Projet de centrale photovoltaïque au sol de Saint-Priest-Taurion « Le Mas Levrault » Sommaire des pièces mises à l'enquête

**Avis de la Mission Régionale d'Autorité environnementale
Nouvelle-Aquitaine formulé à l'occasion de la présentation
d'un projet d'une centrale photovoltaïque au sol
à Saint-Priest-Taurion (87)**

Mémoire en réponse à l'avis de la Mission Régionale d'Autorité Environnementale (MRAe)

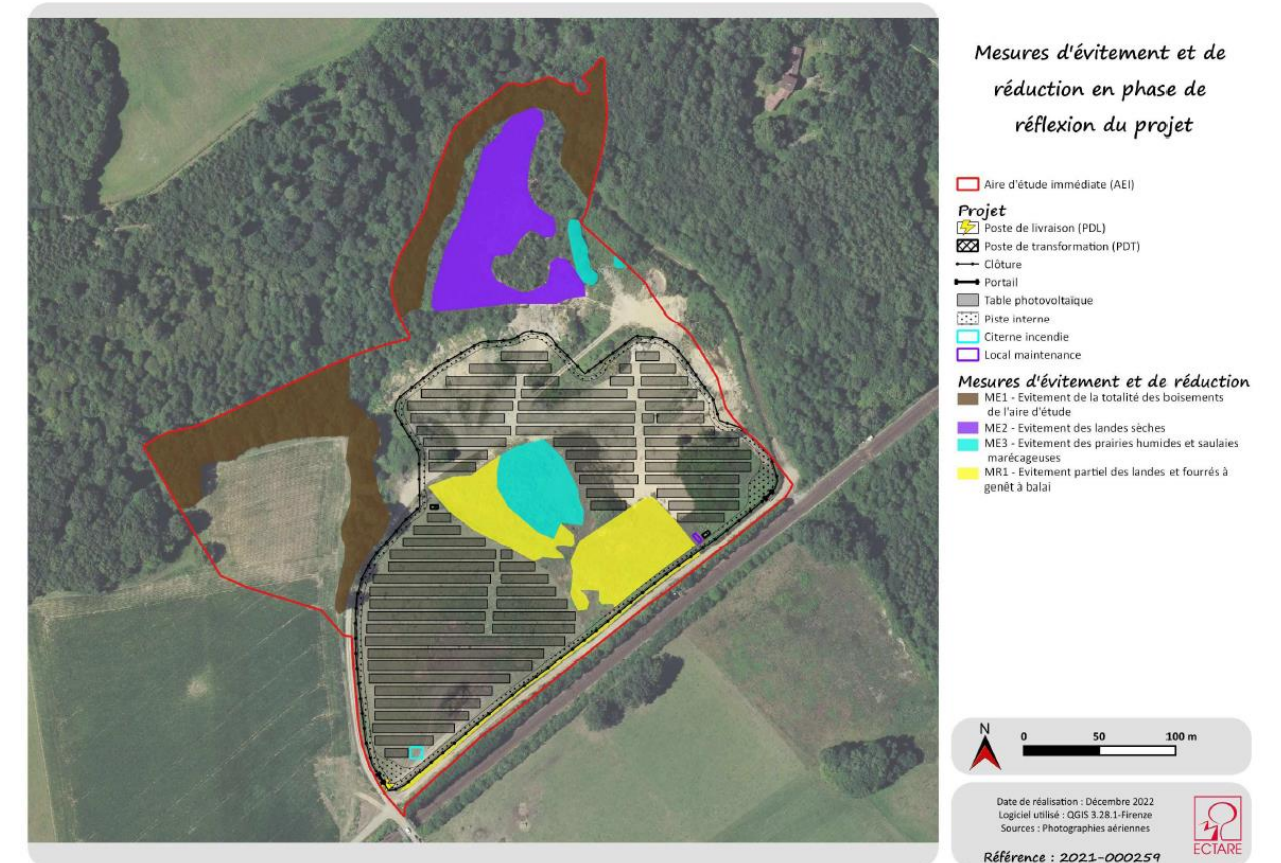
- de superposer le plan masse du projet sur cette carte ;
 - de justifier l'absence d'évitement des secteurs les plus sensibles ;
 - de quantifier les incidences résiduelles du projet après application des mesures d'évitement et de réduction d'impacts. Il appartient notamment au pétitionnaire de traiter la question de la destruction éventuelle des espèces protégées et/ou de leurs habitats naturels à l'occasion de la réalisation du projet. En cas de destruction, une demande de dérogation et des mesures de compensation doivent être prévues ;

Le **deuxième partie, paragraphe 3 – Environnement Biologique en page 79** de l'étude d'impact détaille l'état initial de l'environnement en précisant les territoires à enjeux environnementaux, les habitats naturels et la flore, les zones humides, la faune, le fonctionnement écologique et trame verte et bleue.

La carte de synthèse suivante a été construite :

Les secteurs les plus sensibles à savoir les boisements au nord et le centre du site ont été totalement évités par le projet.

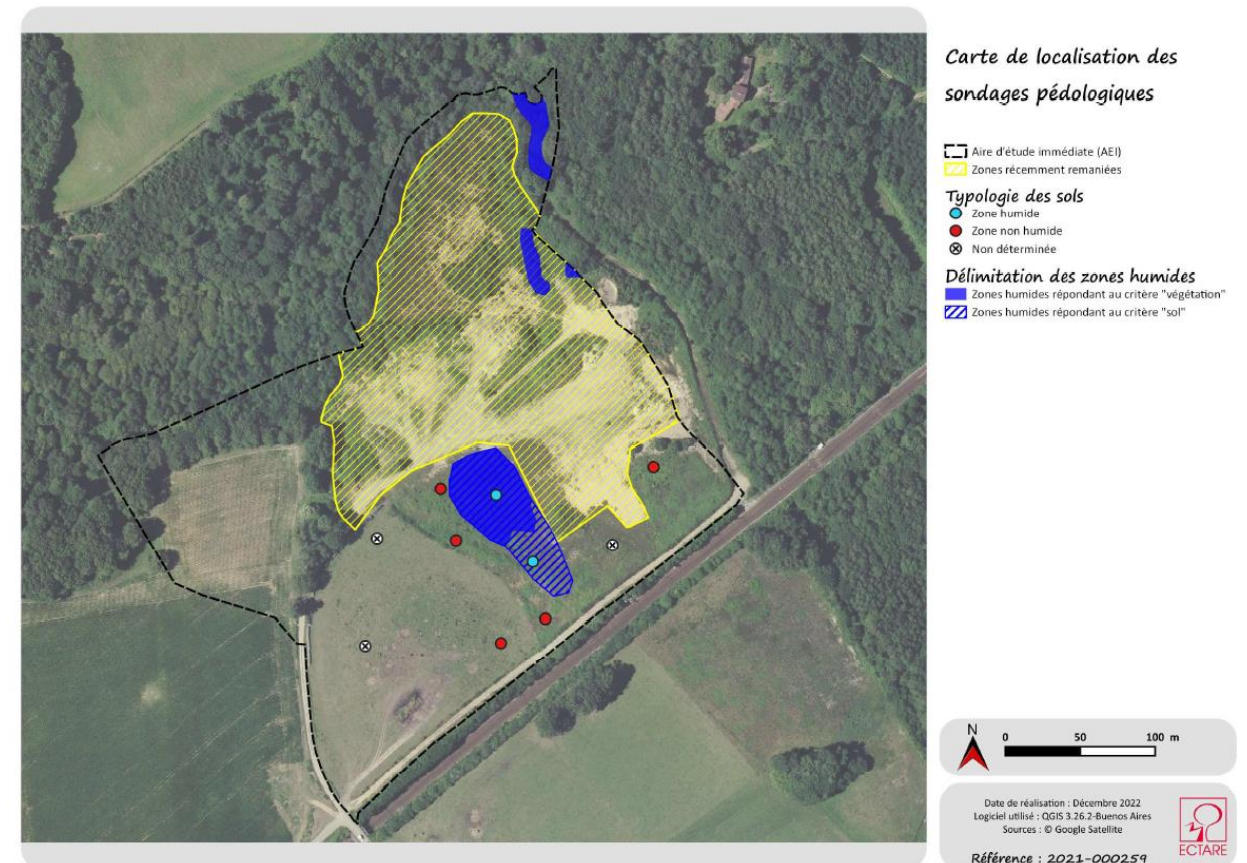
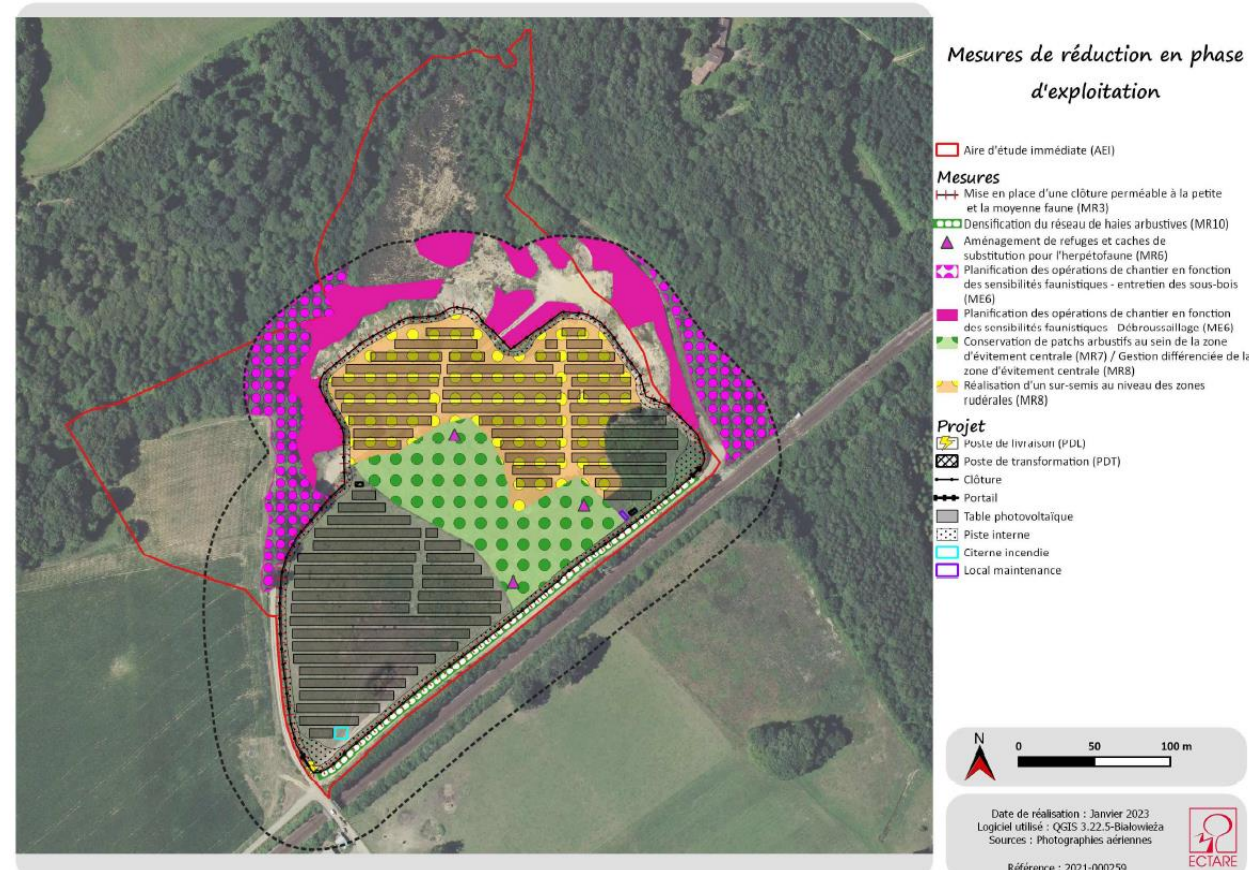
La MRAe recommande de produire un diagnostic zones humides [...]

Le diagnostic zones humides est détaillé en **page 110 – 3.3. Les zones humides de l'étude d'impact**. Il a permis de fournir la cartographie des zones humides sur le site suivante :

En conclusion, L'application des critères « végétation » et « habitat » a permis de déterminer la présence de 3 habitats caractéristiques de zones humides sur le site d'étude. Ils correspondent à des saussaies, des friches herbacées humides et des aulnaies rivulaires.

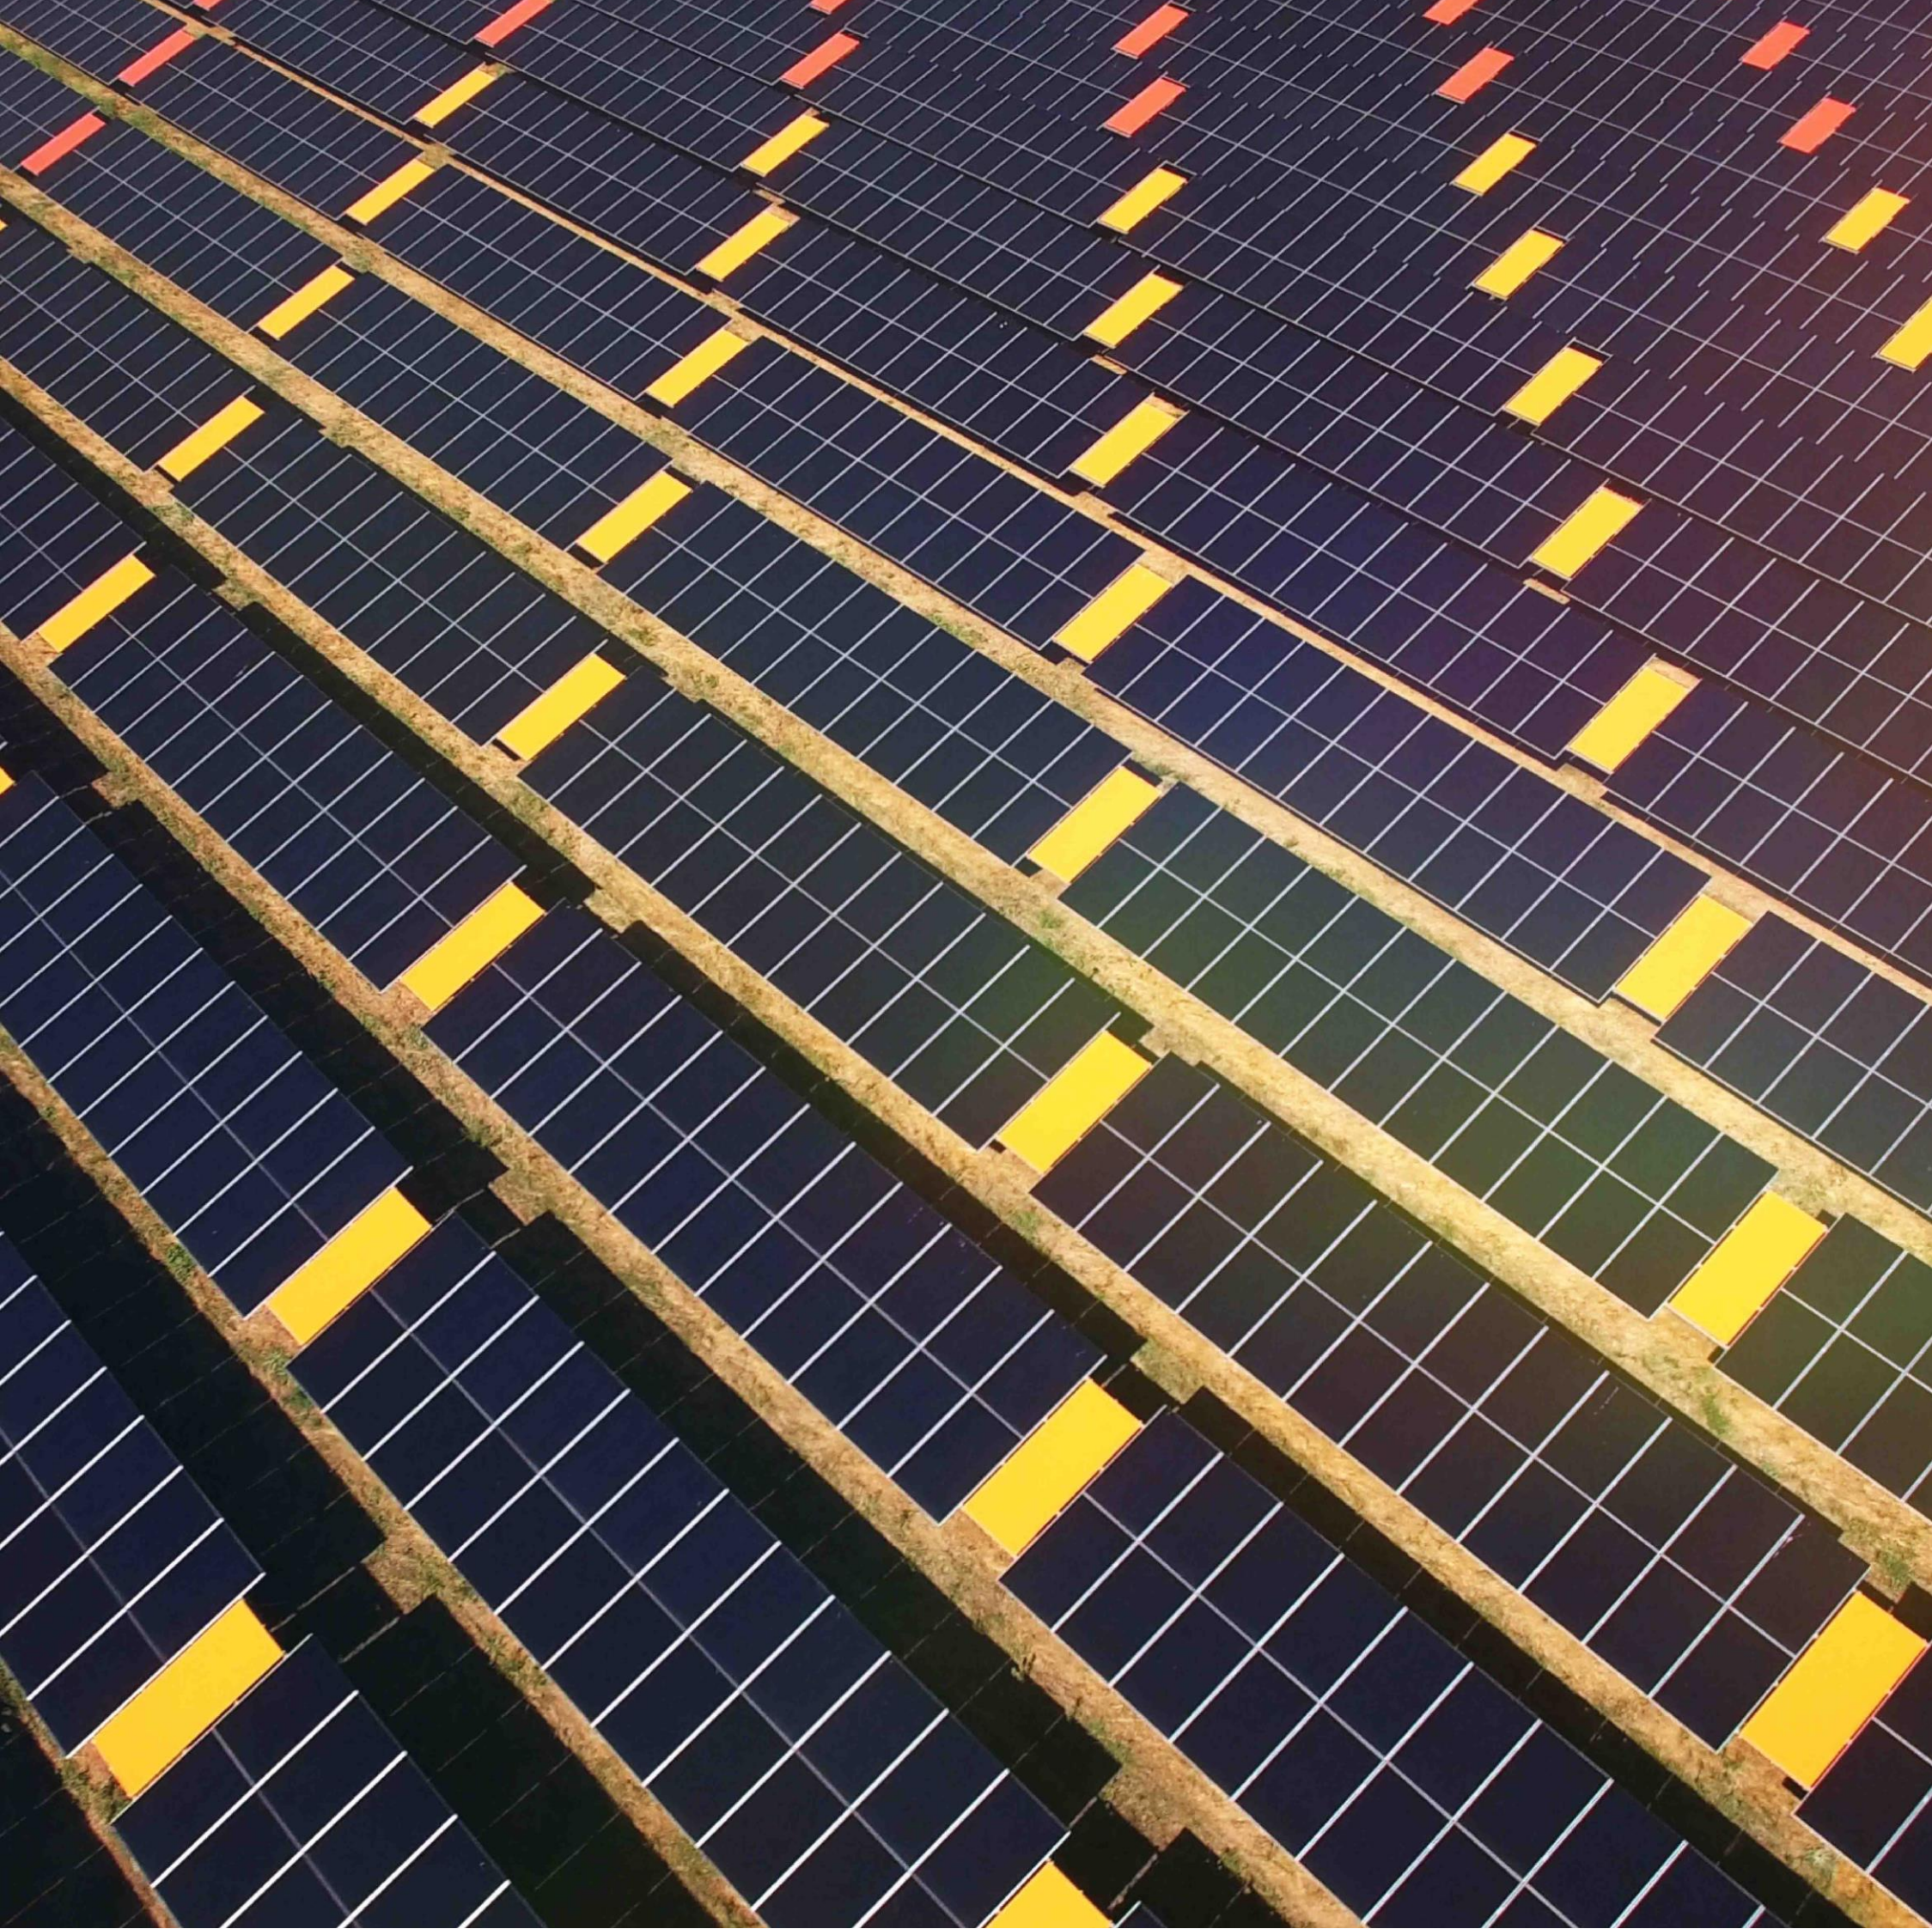
La MRAe recommande de présenter une analyse des effets cumulés du projet avec les projets existants ou approuvés aux alentours, en considérant les suivis environnementaux disponibles conduits dans le cadre des projets autorisés, et de justifier le périmètre d'analyse des effets cumulés retenu. Les autres projets connus du public peuvent également être pris en compte selon leur pertinence.

Le chapitre **Incidences cumulées avec d'autres projets** en page 419 de l'étude d'impact traite de ce sujet.

Le chapitre conclut que « Ainsi, le cumul des incidences des différents projets existants ou connus dans un périmètre de 5 km autour du projet étudié ici peut être considéré comme nul sur le plan écologique [...] très faibles en termes de consommation d'espaces, notamment agricoles, et positifs en termes de mix économique et de ressources financières. »
